# E6 4-FELT GJENNOM SARPSBORG

VURDERING AV BRULØSNING OVER  
SKJEBERGBEKKEN KONTRA KULVERT

WKN notat 2006:2

27. APRIL 2006

Fig. 3. Planlagt utvidelse av eksisterende kulvertløsning. Det minste røret til venstre er den planlagte faunapassasjen og det større røret til høyre for kulvertene er et planlagt flomløp. Statens vegvesen / Aas-Jakobsen Tegn.nr. K12-01

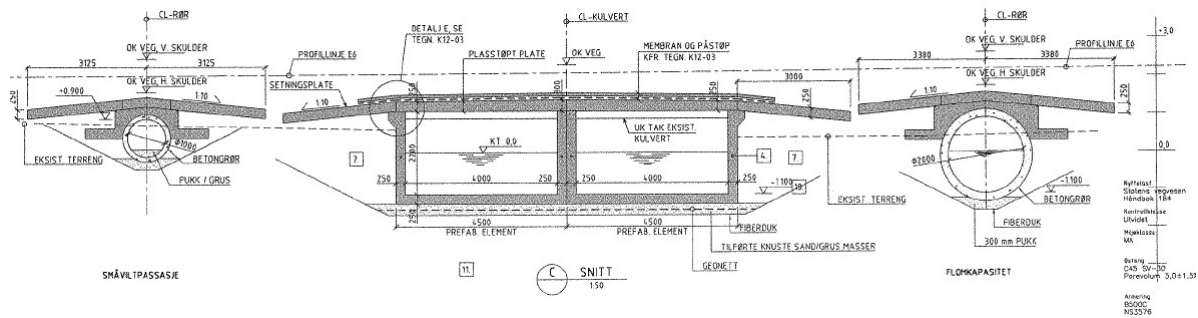
Den eksisterende løsningen har i dag ingen funksjon for terrestrisk fauna (landdyr), men fungerer som passasje for fisk og annen aquatisk fauna (vanndyr). Ved en forlengelse av de to kulvertene til en totallengde på ca 38 m, med en ca. 4 m lysåpning ovenfra omtrent på midten, (ref. Tegn. nr. K12-01), vil kulvertløsningen i stor grad også forringes som passasje for aquatisk fauna. Som faunapassasje for terrestrisk fauna er det ved siden av kulvertløsningen planlagt et tørt rør med en diameter på 1 m plassert ca 6 m fra kulverten på vestsiden. Et betongrør på vestsiden med en diameter på 2 m er planlagt som et flomløp og vil, dersom det vil være delvis vannfylt, ha svært liten verdi som faunapassasje, se fig. 3.

Betongrøret på 1 m i diameter vil teoretisk kunne fungere som passasje for mindre dyr som f.eks. rev, grevling og hare. For at denne passasjen skal fungere stilles det store krav til ledelinjer i terrenget i form av ledegjerder etc. For mange arter vil bekkeløpet være et naturlig ledegjerde, og det vil være nødvendig å lede dyr bort fra denne naturlige farleden og gjennom det planlagte betongrøret. For mange mindre arter vil en sideforflytning på ca 6 m være for langt og siden vegen ligger lavt i terrenget vil det lett kunne skje at dyrene velger å krysse vegbanen. En faktor som er med på å gjøre denne løsningen dårligere egnet er den meget frodige vegetasjonen i området, og et fungerende system med ledegjerder vil kreve ettersyn og skjøtsel flere ganger i året slik at ikke åpningene og ledegjerdene gror helt igjen.

Amfibier er viktige potensielle "brukere" av en faunapassasje i dette området. Som passasje for amfibier vil det lange tørre røret være dårlig egnet da amfibier er sårbare for uttørring, særlig unge dyr. Som passasje for krypdyr vil mangelen på fuktighet være gunstig og ellers har krypdyr samme krav til passasje som amfibier. Det planlagte røret tilfredsstillende ikke krav til diameter gitt i Statens vegvesens håndbok 242

(luell red. 2005), hvor en sirkulær amfibiepassasje med denne lengden bør ha en minimumsdiameter på 1,6 m (planlagt størrelse er 1 m). For større dyrearter som elg og rådyr er denne løsningen uegnet.

Fig. 4. Skisse til løsning med lavbru over Skjebergbekken som et alternativ til utvidelse av eksisterende kulvert. Statens vegvesen / Aas-Jakobsen Tegn.nr. Kxx-01

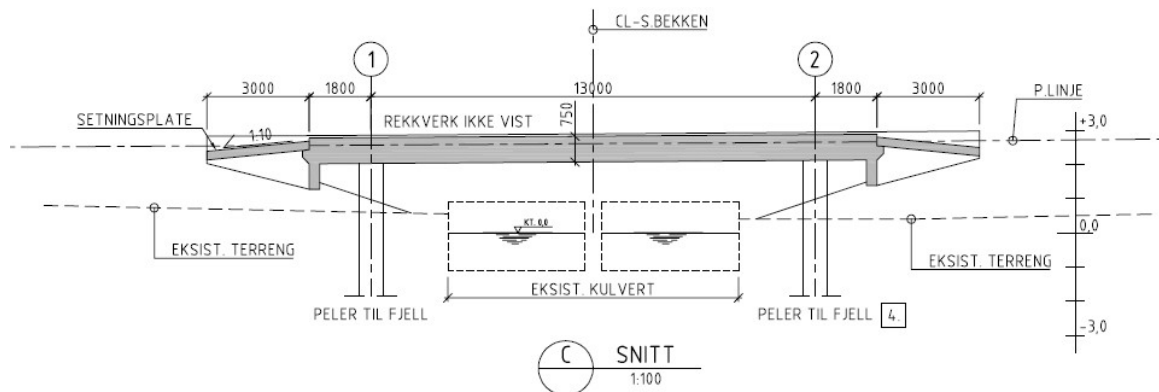
Fri høyde fra vannflaten ved midlere vannføring og opp under brulegemet vil i henhold til tegningen bli ca 2,15 m. Total lengde på faunapassasjen vil bli kortere enn for kulvertløsningen (bru 27 m, kulvert 38 m). Det vil bli en lysåpning mellom de to bruene på ca 3 m, noe som vil redusere barrierewirkningen av passasjen. Den økte høyden, og ikke minst at faunapassasjen går sammen med vannstrengen gir mulighet for å etablere passasjer med varierende fuktighetsforhold. Passasje og bekk i samme løp vil dessuten vesentlig lette arbeidet med å lede faunaen inn i passasjen, da bekkeløpet i seg selv er et meget viktig leddegjerde.

I henhold til anbefalinger i Statens vegvesens håndbok 242 bør fri høyde under bru ikke være lavere enn 5 m (luell (red.) 2005) for å kunne opprettholde vegetasjonen under hele brua.

Det er lite sannsynlig at passasjen vil kunne fungere for hjorteviltet, muligens med unntak for rådyr i spesielle situasjoner. I en helhetsvurdering bør imidlertid ikke denne passasjen regnes med for hjorteviltet. For den resterende faunaen vil det imidlertid være en vesentlig bedre løsning enn kulvertløsningen, men det forutsettes at det settes i verk ekstra tiltak som beskrevet nedenfor.

Tiltak for å kompensere for manglende fri høyde under brua:

- Legge spesielt vekt på at overganger mellom f.eks. brulegemer og setningsplater lager så lite støy som mulig for å redusere skremseffekten.
- Sørge for at vegetasjonen skjøttes slik at åpningene ikke gror igjen med høyvokst vegetasjon og kratt.
- Det bør vurderes å støyskjærme bruene på sidene for å unngå at støyen skremmer vekk dyra fra undergangen.
- Det er grunn til å anta at det vil være vanskelig å anlegge vegetasjonssoner langs bekken gjennom hele passasjen. Det bør derfor vurderes å anlegge rader med stubber, stein el. for å kompensere for manglende skjul i vegetasjonen.
- Vurdere å påføre en ekstra lys overflatebehandling på undersiden av bruene.
